Referència: 1153

Denominació: Obturador DIETISA

Motiu informe: Hi ha una comanda nova client ESTELCA, amb ampolla B-175. Aquesta ampolla ara no porta aquest obturador, i s'ha de fer un coll nou. S'han fet mostres de l'obturador, perquè no n'hi ha. Es fan mostres amb els 2 tipus de PE:

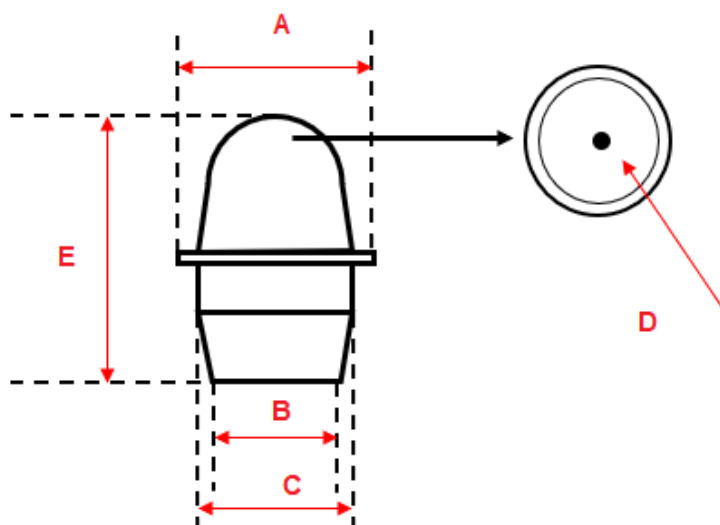
- El motlle té 10 cavitats amb colada freda.
- La producció està feta sense robot, fent caure les peces directament a la caixa. No es possible fer la producció amb robot amb el sistema que tenim ara.
- S'ha fet servir les 10 cavitats del motlle, no presenta cap problema seriós en la parametrizació de la injectora i en el desmoldeig de les peces.

Aquestes peces no estan marcades, per tan el motlle té 10 figures, però no tinc cap injectada marcada, i no els puc diferenciar.

Ø A	Ø B	Ø C	Ø D	E
Vell	14.65 mm	12.50 mm	11.70 mm	1.50 mm	19.00 mm
Mostra 02/03/21	14.66 mm	12.55 mm	11.65 mm	1.48 mm	19.03 mm

Aquestes mostres han d'anar amb ampolla B-175 amb un coll nou que encara no tenim mostra. Faig la prova amb ampolla B-35 i B-49, que si que tenen el coll per aquest obturador i va bé.

En principi per mides estan igual que altres produccions. Aquest motlle te 10 figures i pot haver diferències entre elles. Falta comprobar amb l'ampolla B-175 amb el coll nou.

S'ha de fer plànol peça i pauta.
